Haruspuiston suunnittelu - Asukastyöpaja 6.9.2023 klo 17-19
Merilahden koululla

Helsinki

Työpajan toteutus

Alustava puistosuunnitelma 2/2

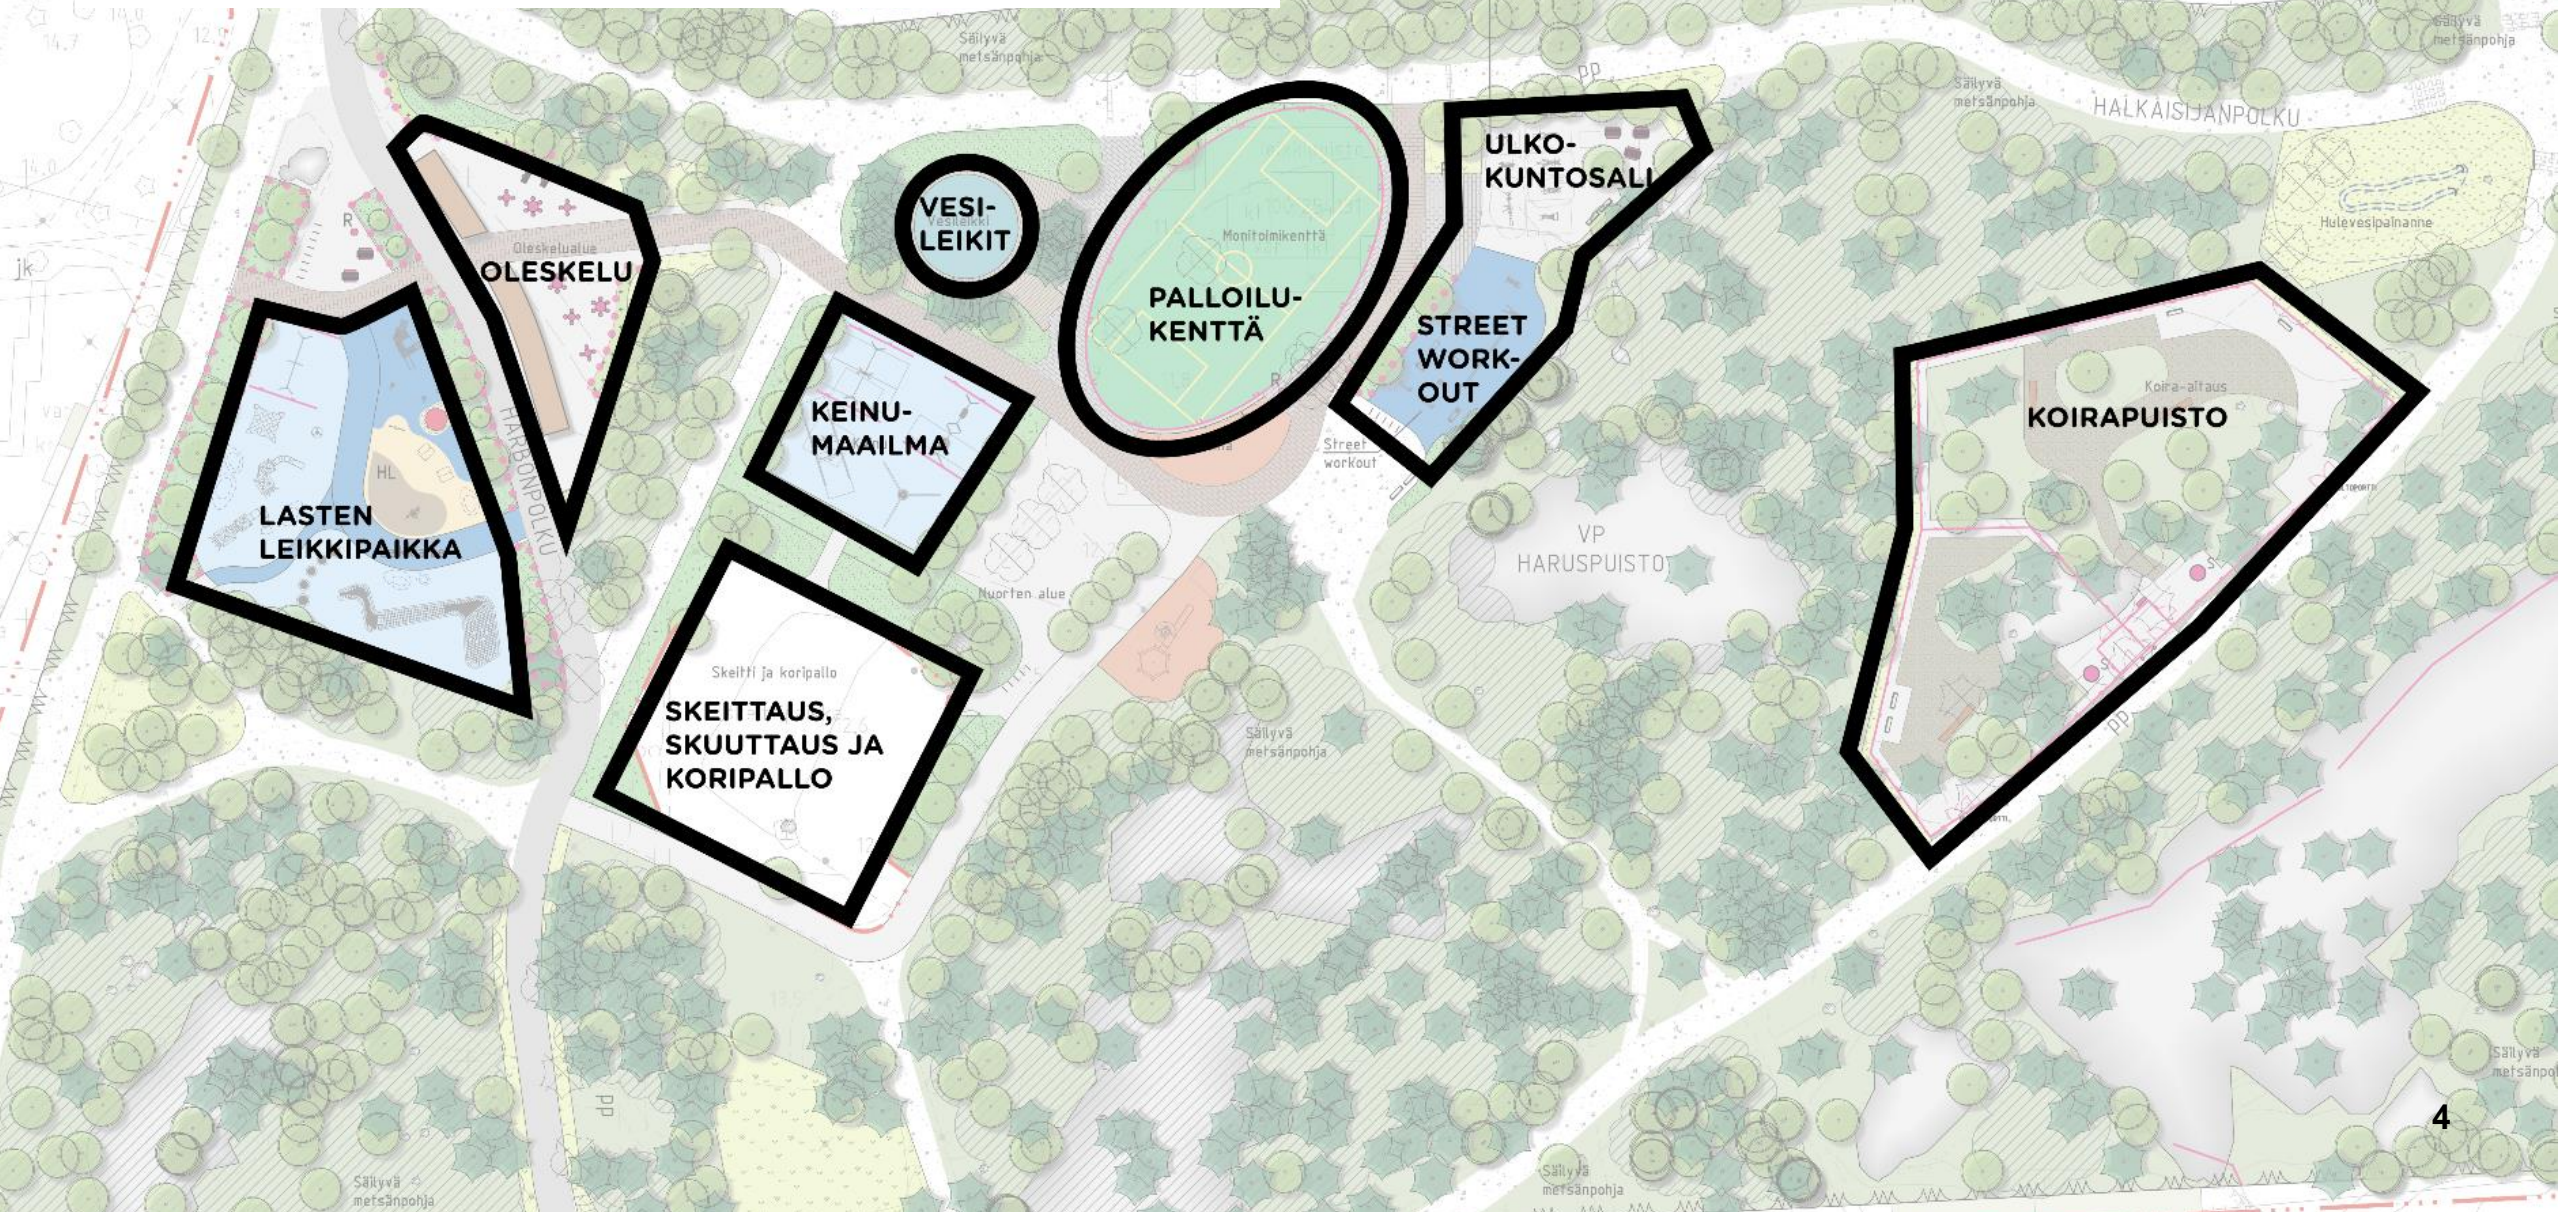
- Puisto on turvaton ja huonossa kunnossa
- Nykyinen vesileikkiallas on jyrkkä ja syvä
- Puistosta on löytynyt lasinsirpaleita ja huumeneuloja
- Haruspuiston sijaan mennään usein muihin kauempana oleviin leikkipuistoihin

Alueelle on suunniteltu oleskelupaikkoja kahteen kohtaan (lähelle lasten leikkialuetta sekä nuorten alueen ja monitoimikentän väliin)

- huolena on, että lähitalojen koirat puiston pohjoispuolella haukkuu, jos niistä näkyy koirapuistoon
- Puisto on jaettuna isojen ja pienten koirien puoliin, voisiko isojen koirien puolen siirtää toiselle puolelle, jolloin kasvillisuudella voisi tuoda enemmän näköestettä asutukseen
- Koirapuisto tulee jättää mahdollisimman metsäiseksi. Tämä suojaa helteeltä ja sateelta. Mallia voi ottaa esim. Ullaksenpuiston tai Maunulan koirapuistosta.
- Koirapuisto tulee maisemoida Harustien asutuksen suuntaan. Mm. Harustie 6:ssa asuu paljon koiria ja ilman maisemointia niillä on suora näköyhteys puistoon, jolloin koirat haukkuvat koirapuistossa olevien koirien perään.

- Lasten leikkialue liian pieni vrt. koirapuistolle varattu iso alue
- Vaijeriliuku ja tolppakeinu
- Isoja trampoliineja useampi
- Iso interaktiivinen kosketusseinä, kuten Oodissa, voi pelata ja soittaa musiikkia

- Nykyinen allas jyrkkä ja syvä
- Tulee olla käytössä koko ajan (myös illat, viikonloput)
- Maasta nousevat vesisuihkut koettiin kivoimpina
- Myös uittouoma ja ylhäältä tuleva suihku kiinnostivat
- Vesihöyrypylväs aikuiselle kiva
- Huolena, että vesileikki ja leikkialue liian kaukana toisistaan
- Ideoita
 - Vesilohikäärme, jonka suusta tulee vettä
 - mustekalasuihkulähde
 - Luonnonkivet olisivat kivoja

- Leikkialueen rajaus tärkeää turvallisuuden vuoksi. Länsi-itä suuntaista polkua leikkialueen pohjoispuolella ajetaan kovaa vauhtia, esim. roska-auto, mopot – aita voisi olla esim. aallon muotoinen
 - Lasten alueen aitaaminen pyöräväylien suuntiin tulee huomioida
 - Jos leikkialue lähellä koulua, vaikeutuuko lasten välituntivalvonta?

- Kaavassa uusi kokoontumiset ja esim. kerhot mahdollistava korttelitalo on suunniteltu puiston länsireunalle lasten leikkialueen läheisyyteen → Voidaanko leikkipuistoa suunnitella kunnolla irrallaan korttelitalon suunnittelusta?
